OGGETTO: Modifica ripartizione interna Parco Commerciale a Mareno di Piave. MAGAZZINI ZANCHETTA di Zanchetta Efrem e c. Snc. Procedura di VIA ai sensi art. 23 DLgs 152/06 smi. Giudizio compatibilità ambientale

PROVINCIA DI TREVISO
PARERE COMMISSIONE PROVINCIALE V.I.A.
(L.R. 26.3.1999 n.10 - D.Lgs. 3.4.2006 n.152 s.m.i.)

SEDUTA DEL 6 MARZO 2012

Oggetto: Modifica della ripartizione interna della superficie di vendita di un Parco Commerciale
Ditta: MAGAZZINI ZANCHETTA di Zanchetta Efrem e c. S.n.c.
Comune di localizzazione: Mareno di Piave
Procedura di Valutazione Impatto Ambientale art. 23 del D.Lgs. 152/06 s.m.i.

Tav. E9 individuazione recettori utilizzati per valutare l'emissione acustica

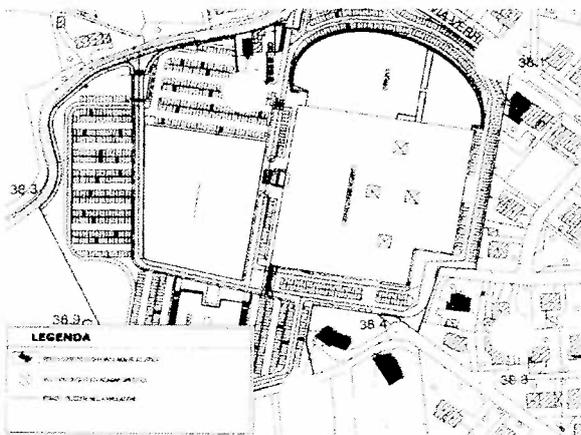
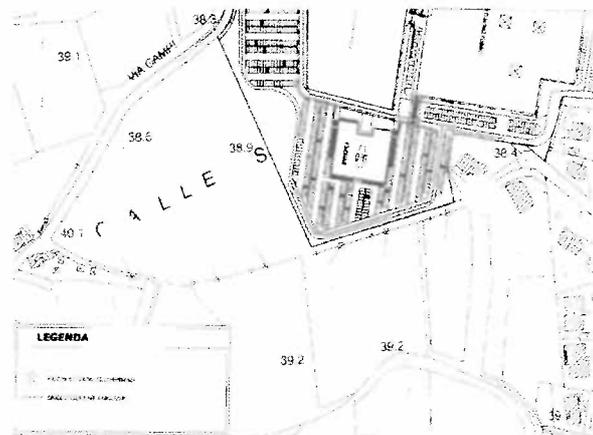
Per quanto riguarda la fase di esercizio: dalla lettura della documentazione e, in particolare, della "Relazione tecnica integrativa (aggiornamento)" emerge quanto segue.

A proposito di quanto espresso al punto 2 pag 2 della relazione integrativa, non si può condividere quanto descritto nelle tabelle 1 e 2 poiché non è ammesso sommare energeticamente i livelli di rumore dovuti al traffico veicolare con quelli dovuti alle altre sorgenti proprie del centro commerciale, quali il traffico della mobilità interna, gli impianti tecnologici, le operazioni di carico/scarico e, soprattutto, non si possono confrontare tali risultati con i limiti della fascia di rispetto stradale e/o con i limiti dell'immissione; le sorgenti sonore proprie del centro vanno sommate ma anche distinte rispetto al traffico stradale e i livelli ottenuti vanno confrontati con i limiti dell'emissione propri della classe acustica del punto di misura. Non corretta appare infatti la scelta di confrontare i livelli di rumore così impropriamente calcolati con i limiti propri della fascia di rispetto stradale. Si ricorda che la definizione di fascia di rispetto è contenuta nell'art. 3 commi 2 e 3 del DPCM 14/11/1997; in sostanza, all'interno della fascia di rispetto stradale, tutto ciò che non è rumore stradale deve fare riferimento al rispetto dei limiti di emissione della classe acustica di appartenenza del punto di misura.

Poiché la relazione acustica presentata non definisce compiutamente le caratteristiche di tutte le sorgenti né gli isolamenti acustici utilizzati si prescrive, per la fase di esercizio, che tutte le sorgenti proprie del centro commerciale, fisse e mobili, debbano rispettare il limite di emissione della classe acustica III (55 dB(A) in periodo di riferimento diurno e 45 dB(A) in periodo di riferimento notturno) al confine di proprietà nonché il limite di immissione differenziale, adottando, se necessario, gli opportuni interventi di isolamento acustico delle sorgenti. Dovrà essere altresì eseguita una verifica acustica strumentale in fase di esercizio dell'attività, con modalità e tempi da concordare con ARPAV - Dipartimento di Treviso.
